改善箇所説明図

改善の内容

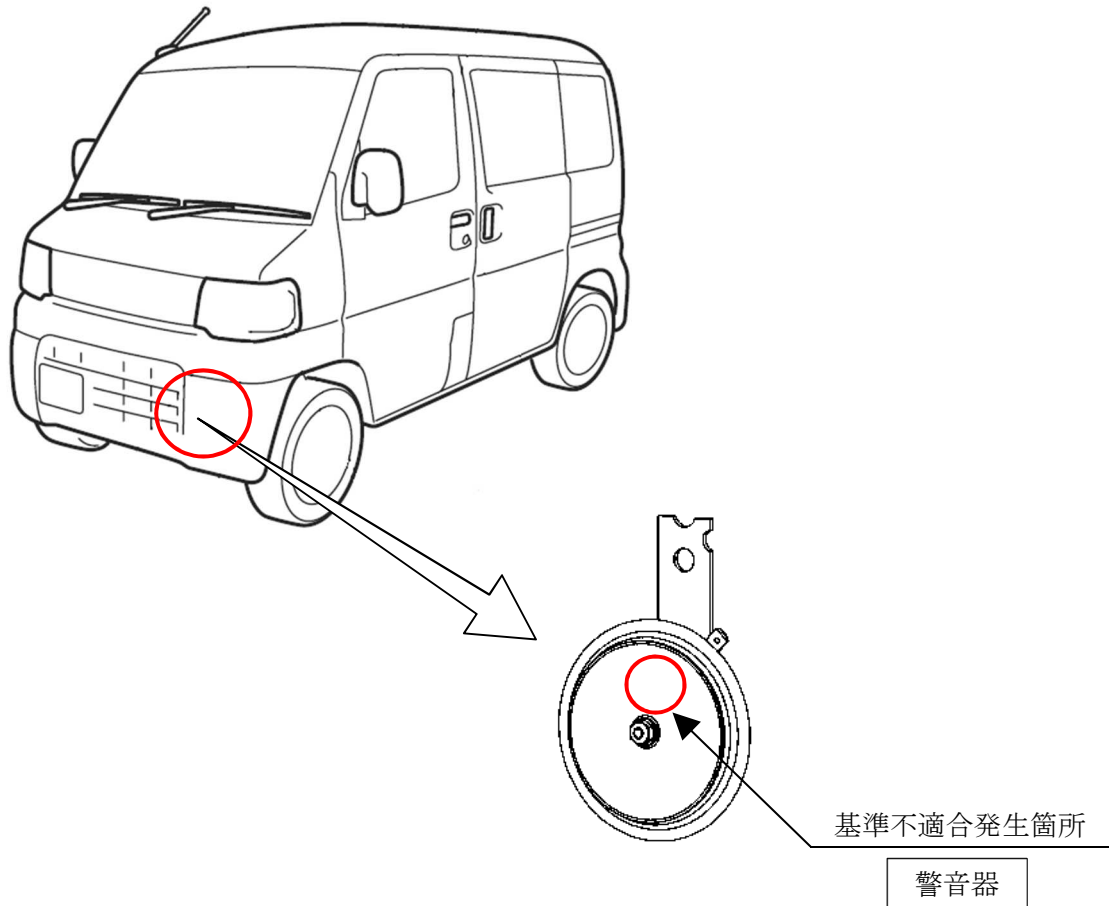
警音器において、内部の電気接点材料が不適切なため、繰り返し被水すると内部電気接点に酸化皮膜が生成され、導通不良を起こすことがある。そのため、警音器が鳴らなくなるおそれがある。

全車両、警音器を対策品と交換する。

注：図中の 内は、交換する部品を示す。

識別：運転者席側ドアチェッカーのヒンジにあるピン頭部(車両下側)に、白または黄色のペイントを塗布する。
